# 특별점검 보고서

- (1) 학교명 : 신상계초등학교 용벽
- (2) 위치 : 서울 노원구 상계로 267
- (3) 구조형식 : 철근 콘크리트/시멘트 블록벽 과 석축
- (4) 점검원인 : 신상계초등학교 경계벽의 구조적 불안정 요인발생

## 2. 대상 건물 현황 사진

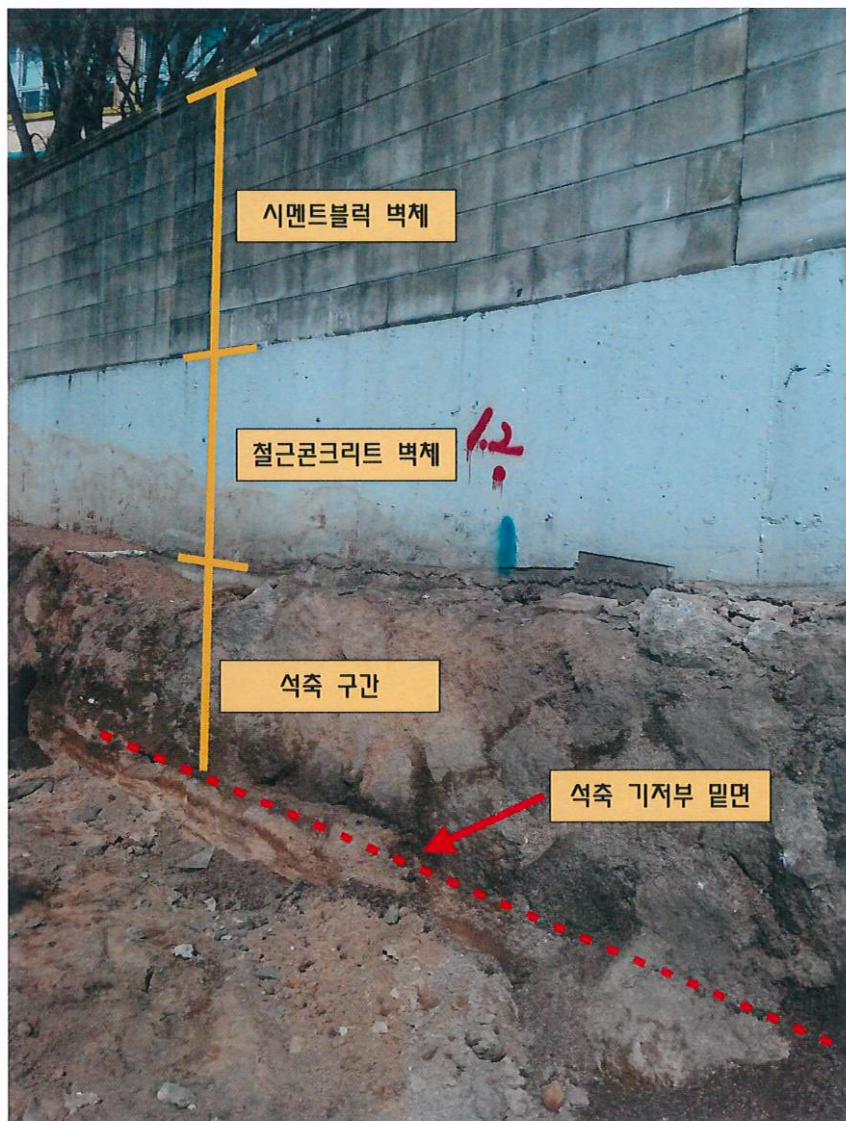
1) 터파기 깊이 : 상기 사진첨을 참고하여 판단할 때 2018년3월9일 터파기 깊이는 현재(2018년3월14일)상태보다도 약 500mm가량 더 깊었던 것으로 판단됩니다.

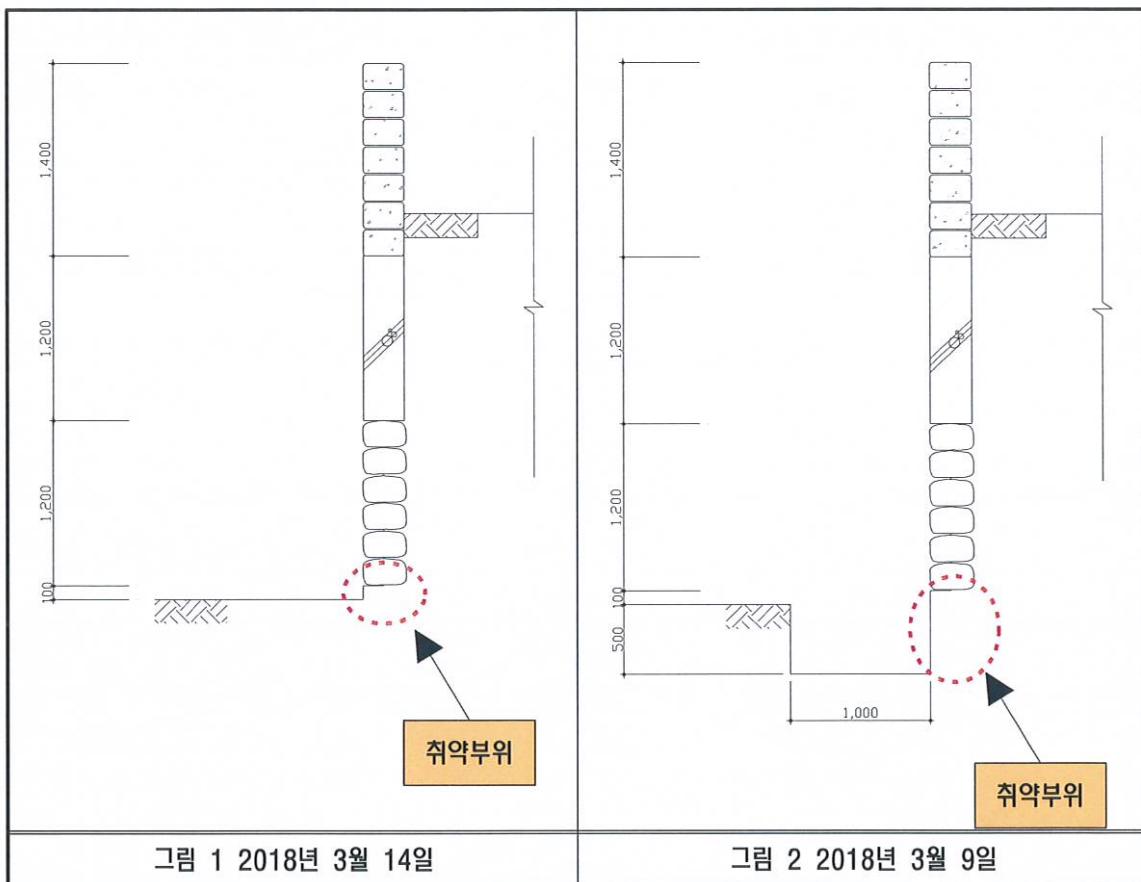
2) 경계벽의 구성요소 및 상태 : 현재 경계벽은 아래 그림과 같이 3구간으로 구성되어 있으며, 터파기가 이루어지기전까지는 철근콘크리트부 까지 외부에 노출되어있었고 석축부분은 흙으로 메워져있었던 것으로 판단됩니다. 그리고 터파기는 현재(2018년3월14일) 석축의 기저부 지지면보다도 약 100mm더 밑에까지 터파기가 되어있는 상태이며, 2018년 3월9일 사진을 참고하면 현재 상태보다 약 500mm 더 깊게 터파기가 실시되었던 것으로 판단됩니다.

1) 현재 경계벽은 석축을 지지부로 경계벽이 존치 되어져 있습니다. 그러나 현재(2018년3월14일)상태의 사진을 보면 지지부인 석축의 기저부 밑면보다도 더 밑(약100mm)으로 터파기가 이루어져있는 상태입니다. 아래 그림 1과같이 터파기 공사로 인하여 현재 기저부 지지층의 안정성이 약화되거나 소산될 가능성이 높으므로 경계벽이 밀리거나(sliding) 넘어갈(전도될)수 있을 것으로 판단됩니다. 특히나 2018년3월9일자 사진 자료를 참고하면 아래 그림 2와 같이 현재 상태보다 구조적으로 더 취약했었으며, 현재 되메우기를 실시한 상태이지만 되메우기가 현재 경계벽의 구조적 안정성과 안전성에 유리하게 작용하지는 않을 것으로 판단됩니다.

2) 따라서 2018년3월9일자 참고자료를 감안하여 현재 상태의 대상구조물에 대하여 관계기술자(토질 및 기초기술사와 토목구조기술사)가 구조적 안전성 및 안정성을 면밀히 판단하고 필요시 적절한 보강공사가 이루어져야 할 것으로 판단됩니다.
